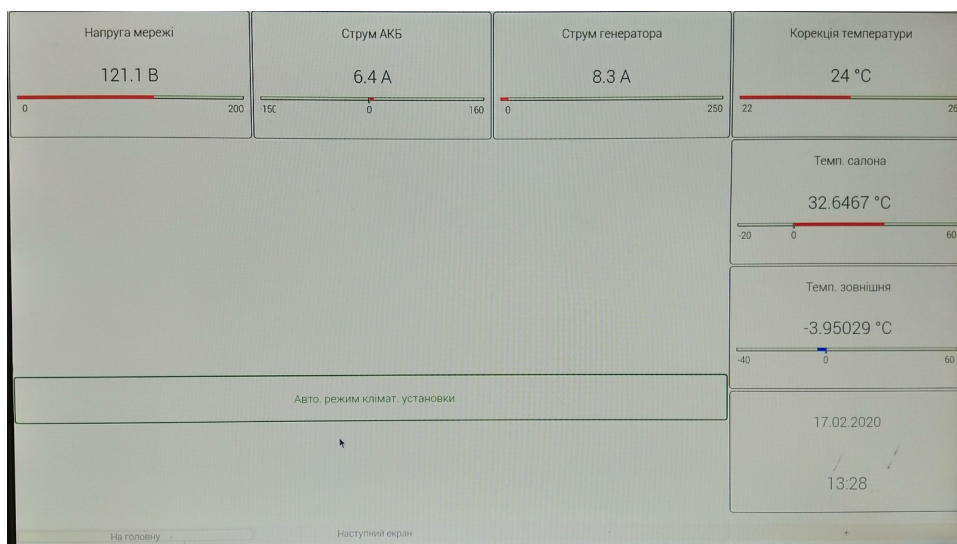
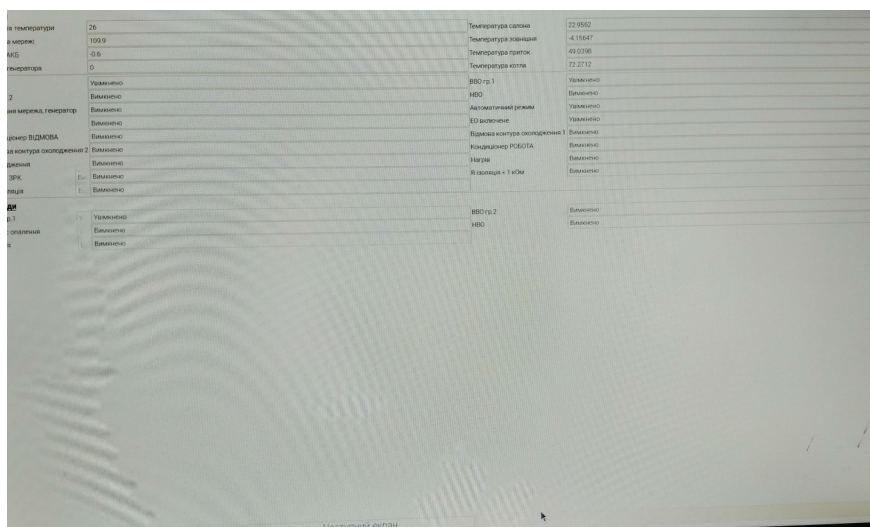
2. Значення параметру “res” в налаштуваннях відображається і встановлюється в хвиликах (це правильно), але на останньому екрані значення ресурсу треба відображати в годинах.

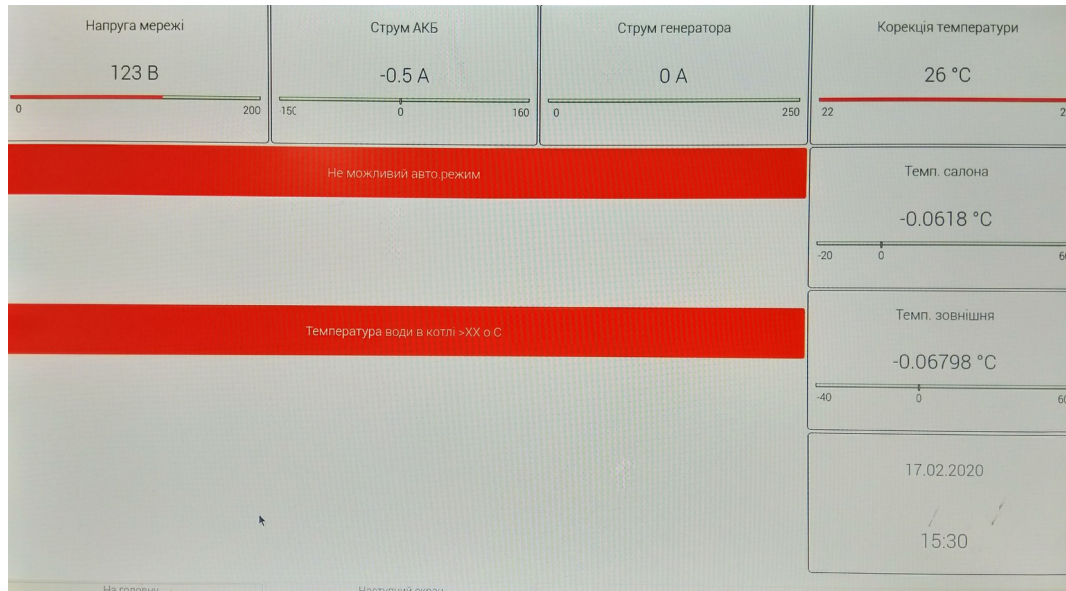
6. При встановленні коефіцієнта нахилу температур, на головному і другому екрані значення відображаються з тією ж кількістю знаків після коми, що і встановлено в налаштуванні, наприклад: ми встановили коефіцієнт нахилу 1,0345 і температура відображається 32, 6467. Ніжче фото приклада.

По ТЗ (п. 4.1.4) на головному екрані треба відображати тільки цілі (округленні) значення температур, струму і напруги. На другому екрані — з одним знаком після коми.

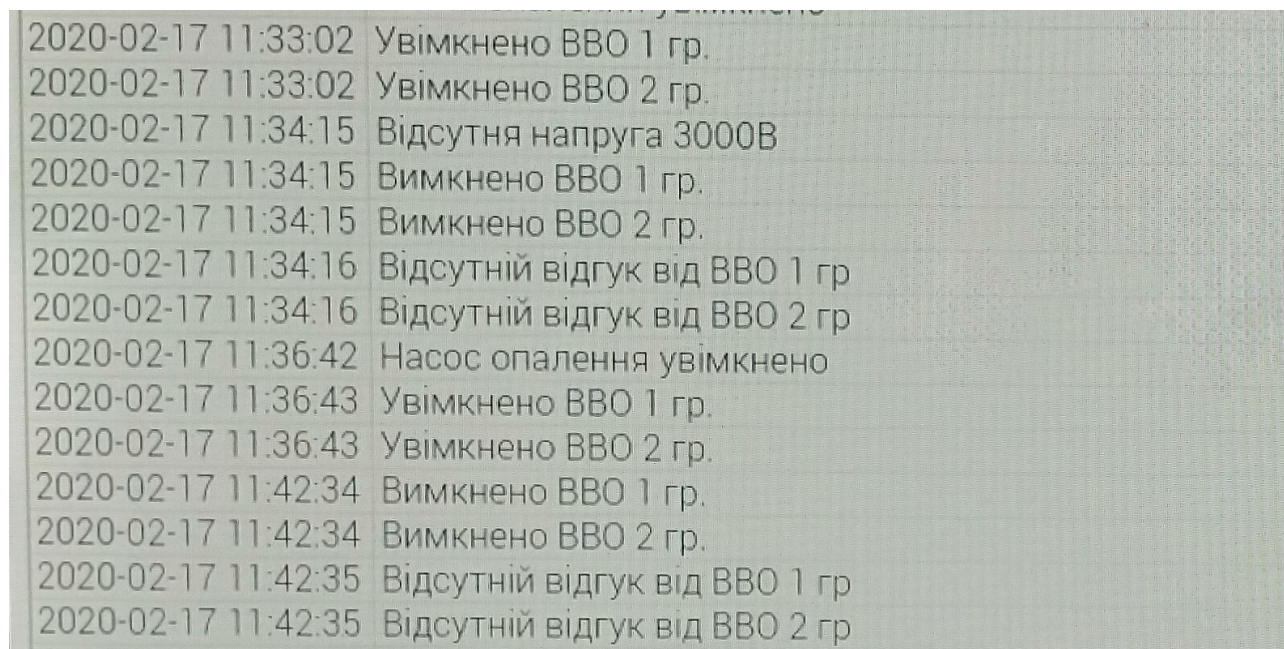
9. Повна заливка червоним кольором сповіщень на головному екрані тільки сповіщення: "Аварія", "Перейти в резервний режим управління", "Не можлива корекція температури".
